## **380 Rognerud fjelltak - oversikt over innkomne merknader etter forhåndshøring**

*Grønt område er friområde over Oppenåsen.*

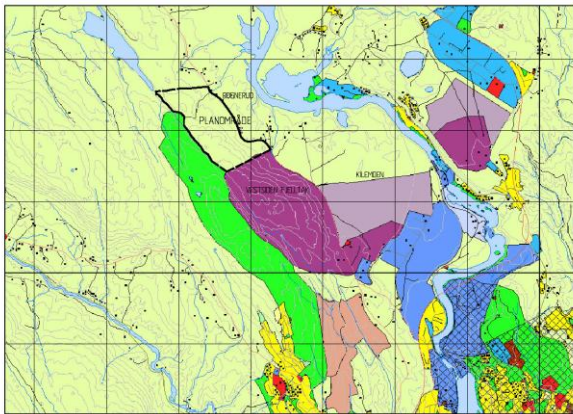
Feil i forslaget til planprogram: Steinbrua ligger i Oppen skog. Friluftsområdet det henvises til går ikke så langt nord på Oppenåsen. Om dette ikke er riktig bes det om kart og beskrivelse som sier noe annet.

og i fremtiden, der langsiktighet og forutsigbarhet rundt leveransene har stor betydning. Det er ingen hensikt i å avslå «søknaden» om plan for tiltaket på dette stadiet i planprosessen. Det ingen feilinformasjon knyttet til lokalisering av Steinbrua, som på grunnlagskart og flyfoto vises lokalisert til eiendommen Rognerud. Friluftsområdet over Oppenåsen har i henhold til kommunens planverk, et omfang og lokalisering som vist på kart i forslag til planprogram.
